Project : Herbestemming Chassékazerne Breda

Referentie : OR/M18 123.810

Datum : 1 september 2020

Onderwerp : **Antwoorden op vragen Brandweer, reactie K+**

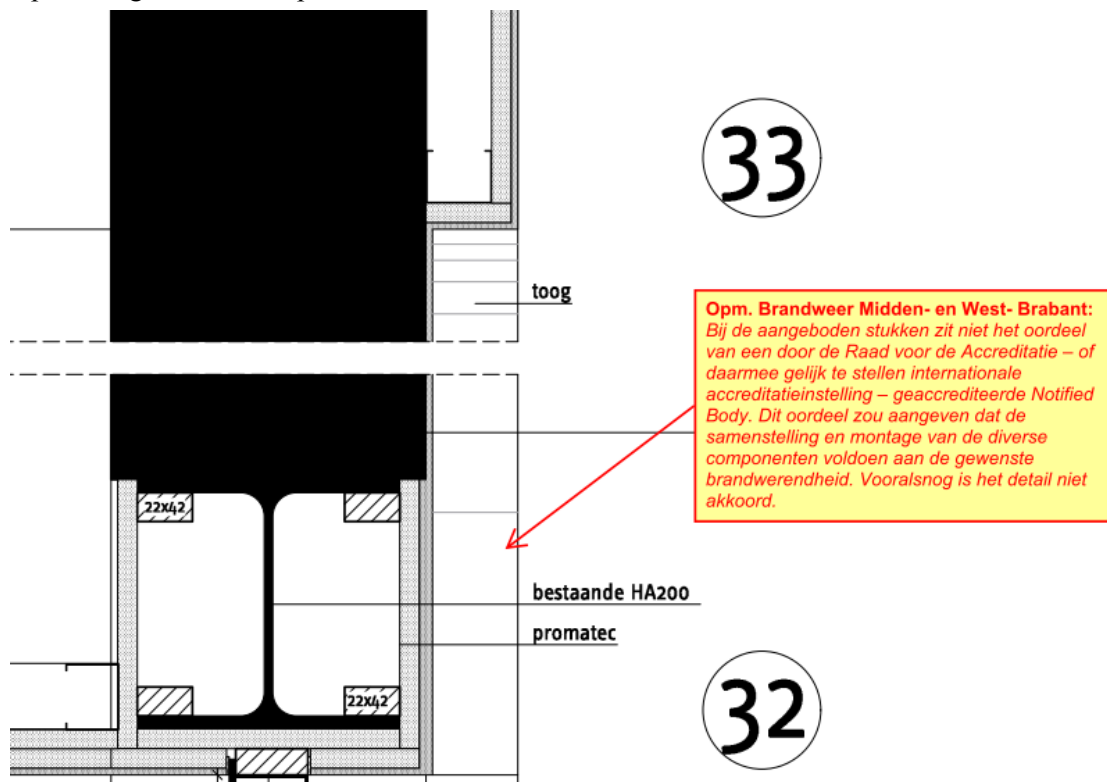
Verderop op bladzijde 19 wordt aangegeven dat 'voorzieningen in het dak van deze ruimten niet noodzakelijk worden geacht. Voorwaarde hierbij is dat deze ruimten alleen toegankelijk zijn voor de benodigde inspecties'. Graag nader verklaren.

Deze ruimten worden niet als brandruimte beschouwd (overige gebruiksfunctie, vuurbelasting ≤ 500 MJ/m²). Om te waarborgen dat deze ruimte niet ook wordt gebruikt voor opslag e.d. waardoor de grenswaarde van 500 MJ/m² wordt overschreden, wordt als voorwaarde gesteld dat de ruimten alleen toegankelijk zijn voor de benodigde inspecties.
